Title - Sujet WRI office fitup project	
Solicitation No. - N° de l'invitation E62ZR-212805/A	Amendment No. - N° modif. 005
Client Reference No. - N° de référence du client 20212805	Date 2021-10-12
GETS Reference No. - N° de référence de SEAG PW-\$\$HN-331-80357	
File No. - N° de dossier hn331.E62ZR-212805	CCC No./N° CCC - FMS No./N° VME
Solicitation Closes - L'invitation prend fin at - à 02:00 PM Eastern Daylight Saving Time EDT on - le 2021-10-25 Heure Avancée de l'Est HAE	
F.O.B. - F.A.B. Plant-Usine: <input type="checkbox"/> Destination: <input checked="" type="checkbox"/> Other-Autre: <input type="checkbox"/>	
Address Enquiries to: - Adresser toutes questions à: Turner, Louie	Buyer Id - Id de l'acheteur hn331
Telephone No. - N° de téléphone (613) 297-3769 ()	FAX No. - N° de FAX () -
Destination - of Goods, Services, and Construction: Destination - des biens, services et construction:

La modification 005 est émise pour répondre aux questions de soumissionnaires potentiels, pour supprimer les unités Clickshare dans les salles type 7 et pour mettre à jour l'appendice A - Liste des chambres.

1625 Vanier
Rénovation et modernisation du 2^e, 3^e et 4^e plancher
Ottawa (Ontario)

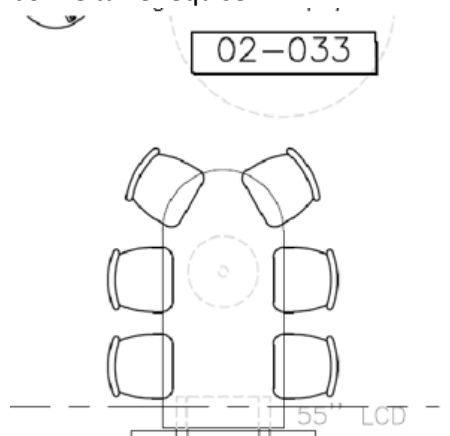
Type 1.1 – Salle de travail A – la nomenclature et la description indiquent qu'un écran de 43 pouces doit être fourni, mais les dessins montrent un écran de 55 pouces. Veuillez indiquer la bonne taille requise.

Les dessins fournis étaient ceux du Designer et ce qu'ils croyaient serait présent dans l'espace au moment de l'aménagement, la Liste des salles est, et reste, la véritable source des produits souhaités; par conséquent, la salle 02-033 nécessite un écran de 43 pouces.

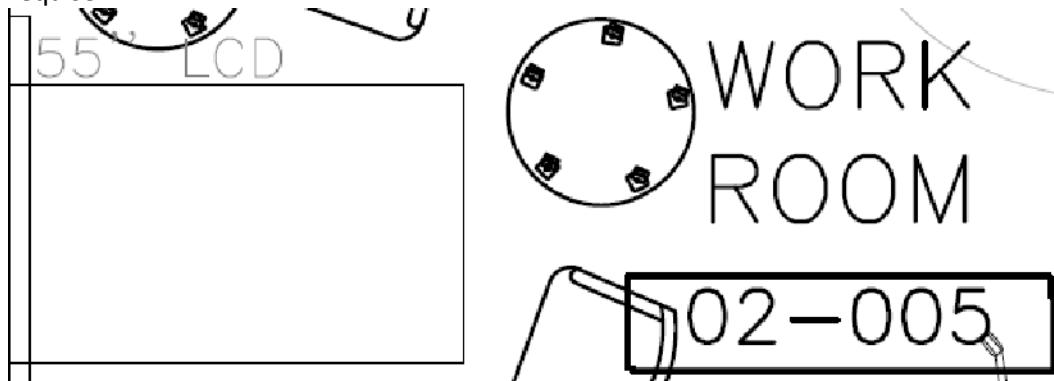
Type 1.2 - Salle de travail B – la nomenclature et la description indiquent qu'un écran de 43 pouces doit être fourni, mais les dessins montrent un écran de 55 pouces. Veuillez indiquer la bonne taille requise.

Les dessins fournis étaient ceux du Designer et ce qu'ils croyaient serait présent dans l'espace au moment de l'aménagement, la Liste des salles est, et reste, la véritable source des produits souhaités; par conséquent, les salles de travail B nécessitent un écran de 43 pouces.
